# Erhalt des Parks am Gleisdreieck - oder Bau der ‚Urbanen Mitte‘?

Im Rahmen der Umweltprüfung wurde u.a. festgestellt, dass der Bebauungsplan VI-140cab ‚Urbane Mitte Süd‘ „*erhebliche Beeinträchtigungen auf den Naturhaushalt und das Landschaftsbild*“ vorbereitet. „*Insbesondere die natürlichen Bodenfunktionen, die Grundwasserneubildungsfunktion und die Rückhaltefunktion von Niederschlägen werden erheblich beeinträchtigt.*“

**Abb. 17:** Potentielle Verteilung der Windkomfortklassen nach DGNB Kriterien zum Windkomfort für den Plan-Fall B (Gesamtprojekt „Urbane Mitte“).

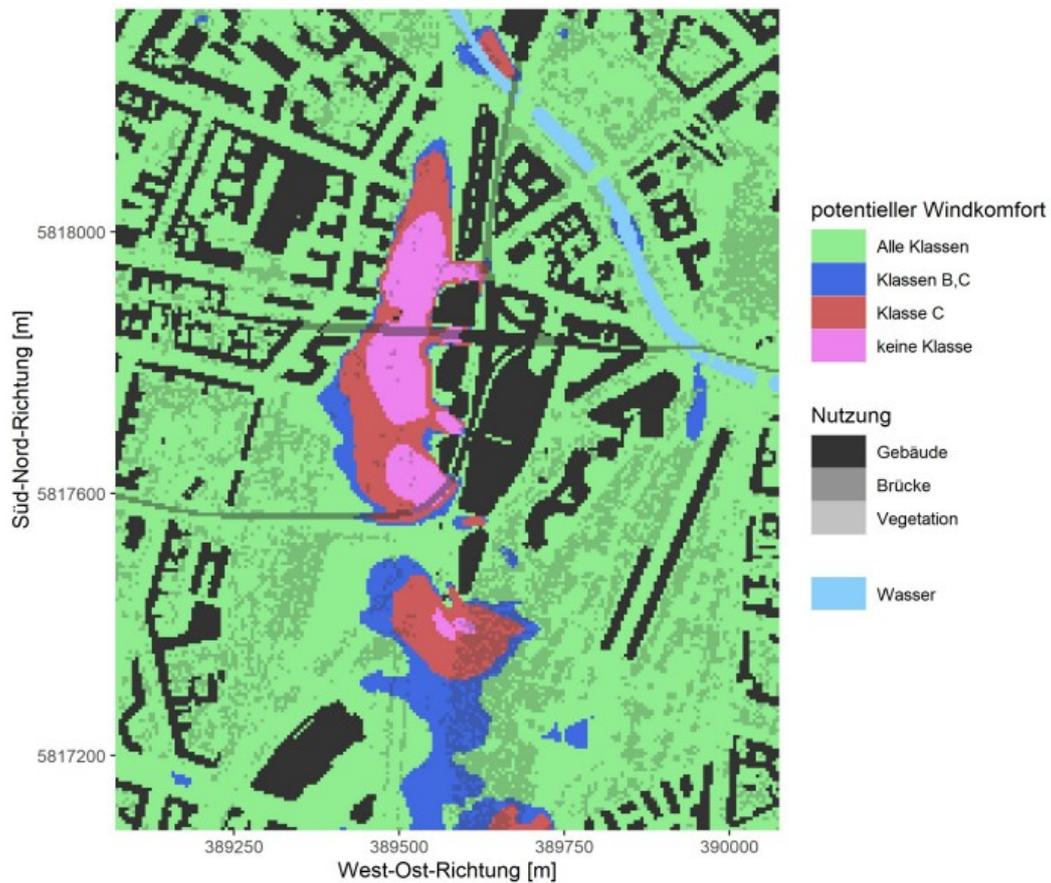
Während in grün gekennzeichneten Gebieten alle Windkomfortklassen A bis D eingehalten werden, werden in wesentlichen Bereichen des Parks am Gleisdreieck nur noch die Anforderungen an die Klasse C (Verkehrsbereiche ohne Aufenthaltsfunktion) erfüllt – siehe rote Kennzeichnung – bzw. völlig fehlender Windkomfort – siehe rosa Kennzeichnung – festgestellt. Die blaue Kennzeichnung steht für die Klassen B und C; die Anforderungen an den Windkomfort für Parkanlagen (Klasse A) werden demzufolge auch hier nicht erfüllt. Aber auch im Ostpark gibt es in Teilbereichen deutliche Einschränkungen. Hier fällt außerdem auf, dass der Möckernkiez nur teilweise abgebildet ist und genau dort fehlt, wo es anscheinend einen weiteren Bereich mit Windkomfortproblemen gibt (siehe die blau und rot gekennzeichneten Teilflächen); hier wäre zu überprüfen, ob das Auslassen dieses Bereichs bei der Windkomfortprüfung gerechtfertigt ist.

**Abb. 11:** Überschreitungshäufigkeit der Böenwindgeschwindigkeit 6 m/s in 2 m Höhe für den Plan-Fall B (Gesamtprojekt „Urbane Mitte“).

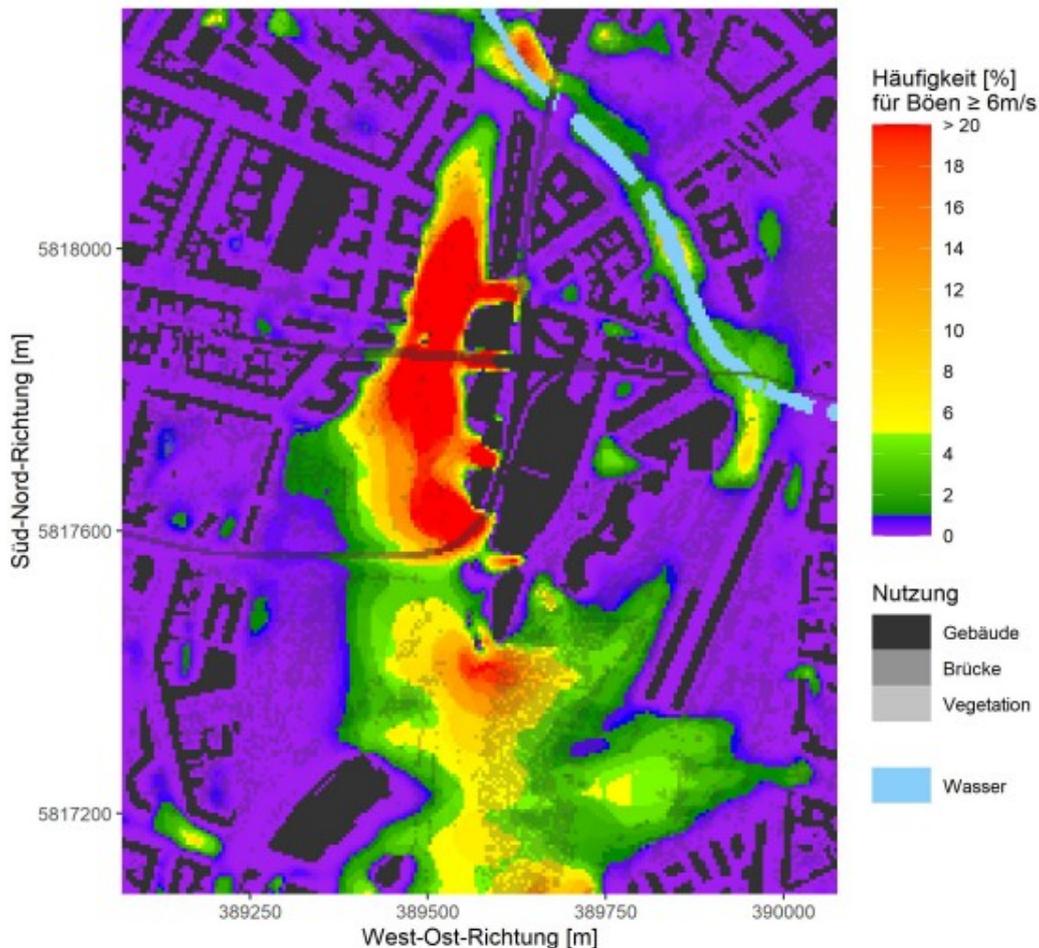
Sprichwörtlich im grünen Bereich liegen nur Teilbereiche des Parks; besonders im Westpark nördlich der Trasse der U2 werden die Anforderungen für Windkomfort in Parkanlagen nur in sehr wenigen Teilbereichen erfüllt. Da eine entsprechende Angabe im Gutachten fehlt, hier die Schätzung, dass es nur auf 25%, max. 30% der Fläche des Parks am Gleisdreieck keine signifikanten Windkomfortprobleme gibt.

**Abb. 12:** Überschreitungshäufigkeit der Böenwindgeschwindigkeit 8 m/s in 2 m Höhe für den Plan-Fall B (Gesamtprojekt „Urbane Mitte“).

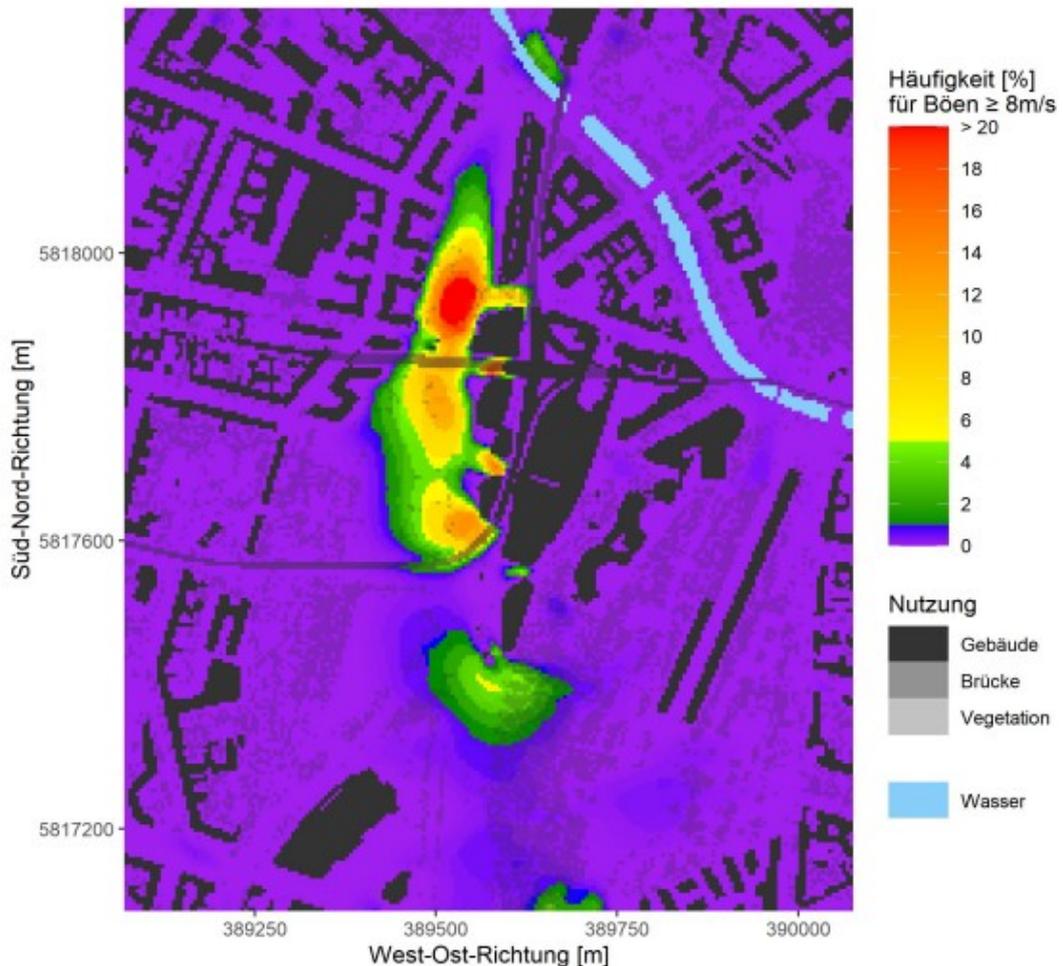
Noch deutlicher ist das Ausmaß der Windkomfortprobleme bei der Betrachtung des Erfüllungsgrads der Kriterien der Klasse B mit Überschreitungshäufigkeit der Böengeschwindigkeiten ab 8 m/s von max. 1%: Hier werden in allen grün bis rot gekennzeichneten Bereichen noch nicht einmal die Anforderungen an den Windkomfort der Klasse B erfüllt. In den rot gekennzeichneten Bereichen wird die zulässige Überschreitungshäufigkeit um mehr als das 20 (!)-fache des Zulässigen überschritten.

2. Die Behauptung „*dass Böen stärker als 8 m/s nur mit sehr geringer Häufigkeit auftreten*“ stammt nicht aus dem Gutachten und könnte kaum falscher sein, siehe die Ausführungen oben mit Abb. 12: Gemäß Gutachten werden in weiten Bereichen des Parks Windböen von über 8 m/s um mehr als das 20-fache der zulässigen Überschreitungshäufigkeit von 1% prognostiziert.
